改善箇所説明図

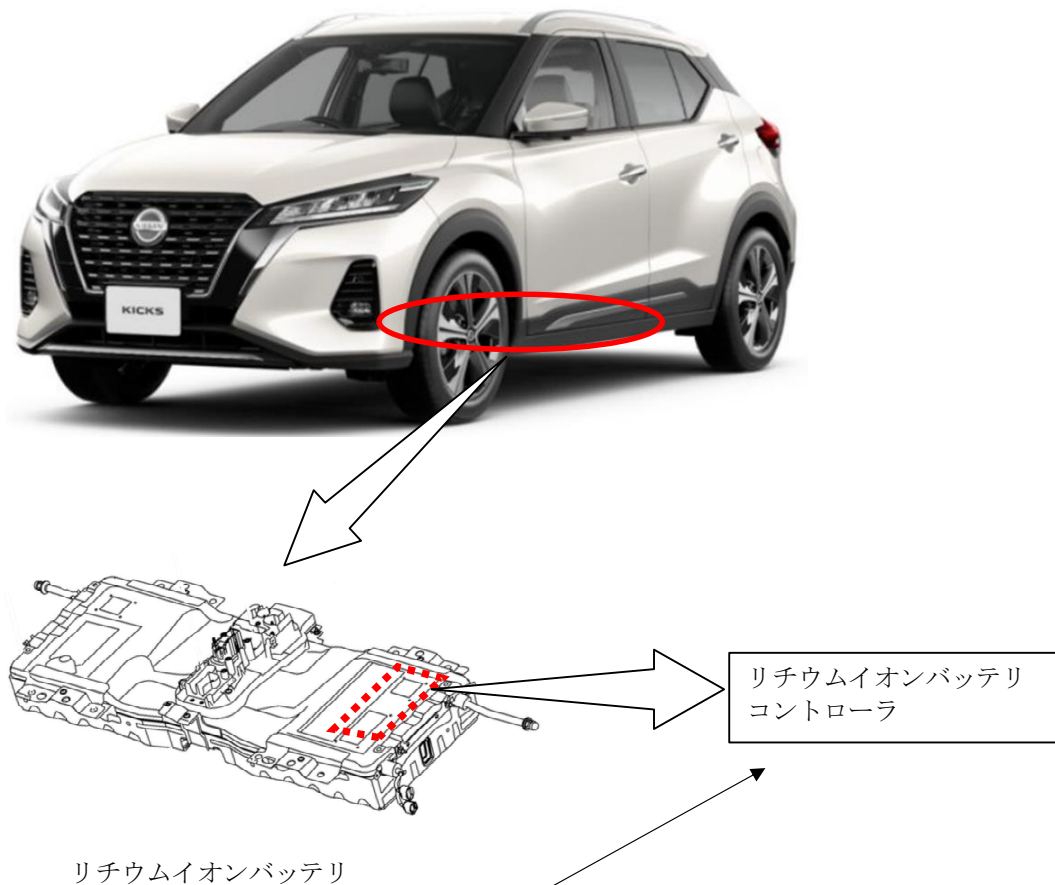
基準不適合発生箇所

リチウムイオンバッテリーコントローラにおいて、制御プログラムが不適切なため、バッテリー充電状態を正確に把握できなくなることがある。そのため、メーターに表示されているリチウムイオンバッテリー残量計が増減をくりかえし、そのままの状態で行続けると、e-POWERシステム警告灯が点灯し、最悪の場合、バッテリー残量不足と誤判定されることで駆動用モータへの出力を停止し、走行不能に至るおそれがある。

改善の内容

全車両、リチウムイオンバッテリーコントローラの制御プログラム部番を確認し、対象のものは対策プログラムに書き換える。

識別：赤色のシールをモデルナンバープレートの右横に貼り付ける。
